AVD.	P	GRUPP	38
BETR.	Instrument 140, 164 1973-74 240, 260	NR	5
		DATUM	Mars 76

Service meddelande

Elektronisk spänningsstabilisator

B-59060

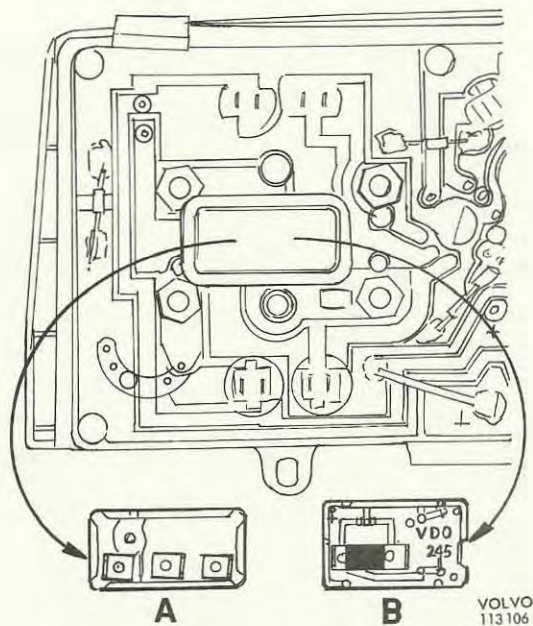
- A. Gamla utförandet
- B. Nya utförandet

För tillbehörs- och reservdelsbehovet har införts en ny typ av elektronisk spänningsstabilisator till kombinationsinstrument av fabrikat VDO. Den passar till 140- och 164-vagnar av 1973 års modell eller senare samt 240- och 260-vagnar med VDO-instrument ("alt 1" i reservdelskatalogen).

I produktion monteras fortfarande spänningsstabilisatorer av bimetalltyp. Som reservdel föres dock endast den nya detaljen och endast denna skall i fortsättningen användas vid byte. Den rekommenderas också för radioavstörning.

Den nya spänningsstabilisatorn har detaljnummer 1234 971-8.

Äldre detaljer (nr 688349-0) skall skrotas enligt reservdelsmeddelande grupp P 31 nr 5/76.
